Vorlage Nr.: 2-BV/182/2020
Status: öffentlich
Geschäftsbereich: Bauverwaltung
Datum: 19.11.2020
Verfasser: Meinhardt Felix

Antrag auf Errichtung eines Betonmischwerks in der Schleißheimer Str. 86, Fl.Nr. 1790/6

Freiflächenplan

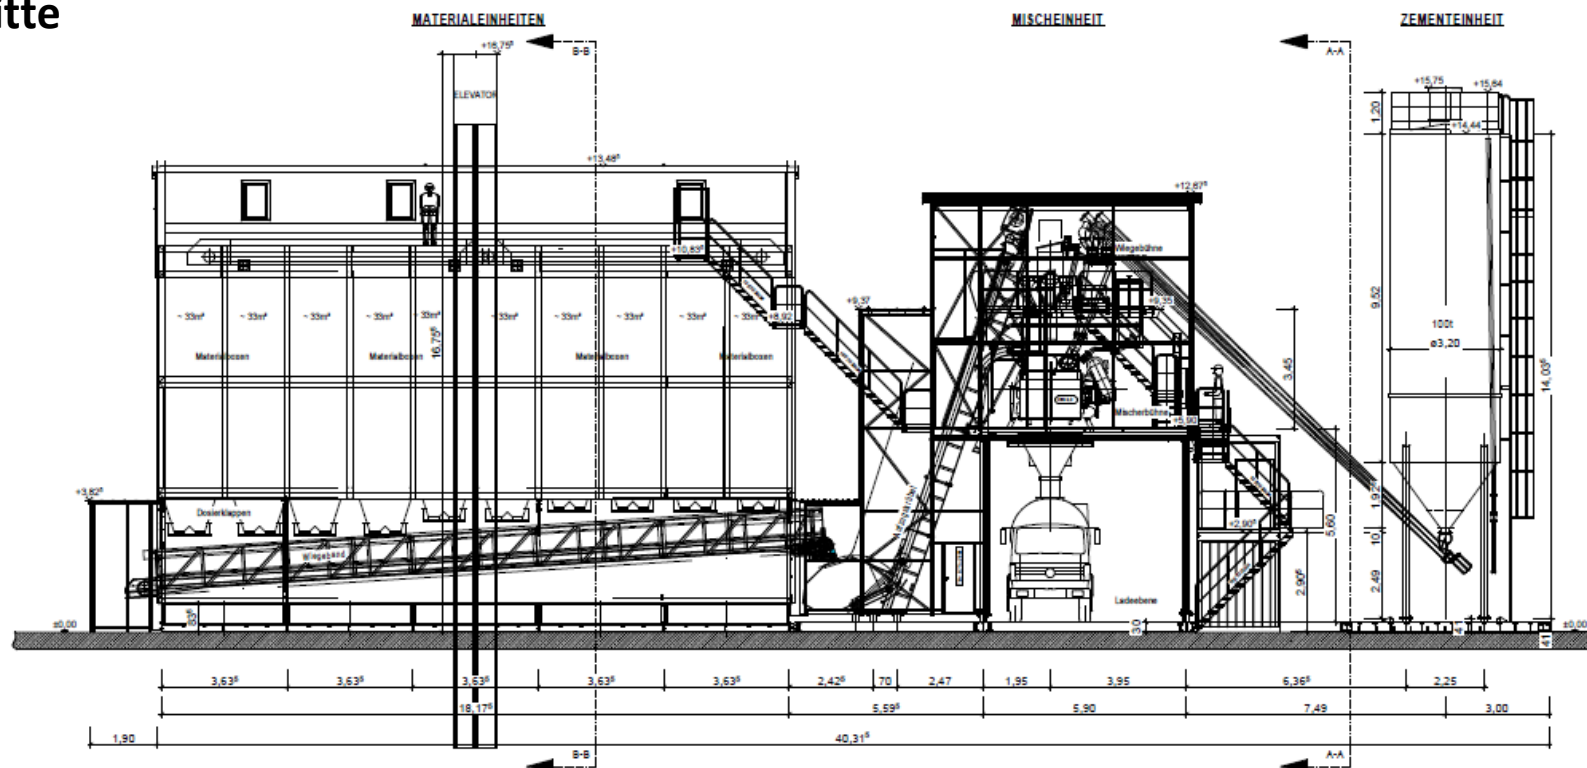
Der Befreiung bzgl. der Fahrradstellplätze außerhalb des Bauraums sollte aus Verwaltungssicht nicht zugestimmt werden. Der Bebauungsplan setzt hier auch einen Grünstreifen fest. Eine Befreiung würde hier zu einer ungewollten Vergleichswirkung führen. Zudem ist im Bereich des Bürogebäudes ausreichend Platz, um die Fahrradstellplätze innerhalb des Bauraums nachweisen zu können. Eine ungewollte Härte ist daher nicht gegeben.

Der Bau- Planungs- und Umweltausschuss beschließt, das gemeindliche Einvernehmen zur Errichtung eines Betonmischwerks in der Schleißheimer Str. 86, Fl.Nr. 1790/6 vorbehaltlich der Immissionsschutzprüfung des Landratsamtes zu erteilen. Das Einvernehmen zu den Befreiungen hinsichtlich der Wandhöhenüberschreitungen wird erteilt. Das Einvernehmen zur Befreiung bzgl. der Bauraumüberschreitung der Fahrradstellplätze wird nicht erteilt.

Ansicht, Schnitte

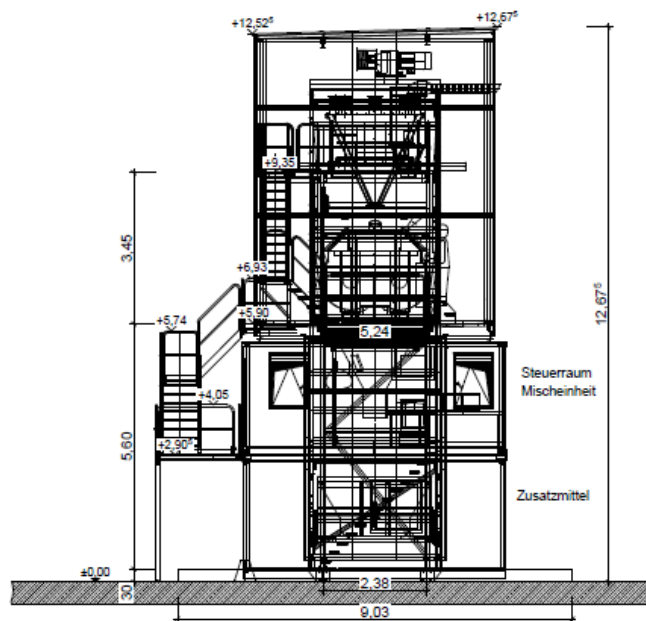
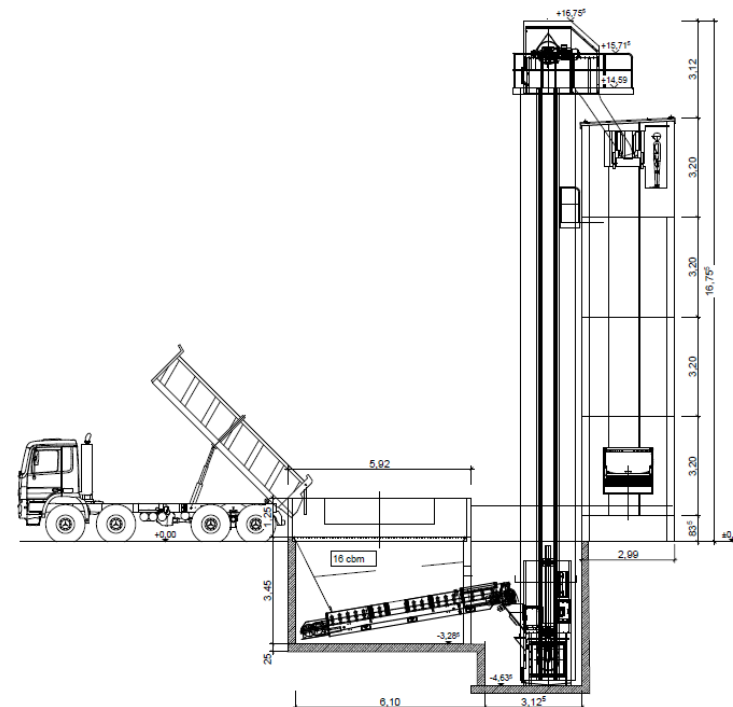
Es werden Befreiungen hinsichtlich der Überschreitungen der Wandhöhe im Bereich des Elevators und der Zementsilos, sowie wegen der Errichtung der Fahrradstellplätze außerhalb des Bauraums benötigt.

Aus Sicht der Verwaltung kann den Befreiungen zugestimmt werden. Im Bebauungsplan ist festgesetzt, dass 4-geschossige Baukörper auch eine Wandhöhe von 17 m haben dürfen. Zudem darf die Wandhöhe bei Gebäuden durch untergeordnete Dachaufbauten um 2 m überschritten werden. Die geplante Anlage fügt sich also höhenmäßig in die Umgebungsbebauung ein.
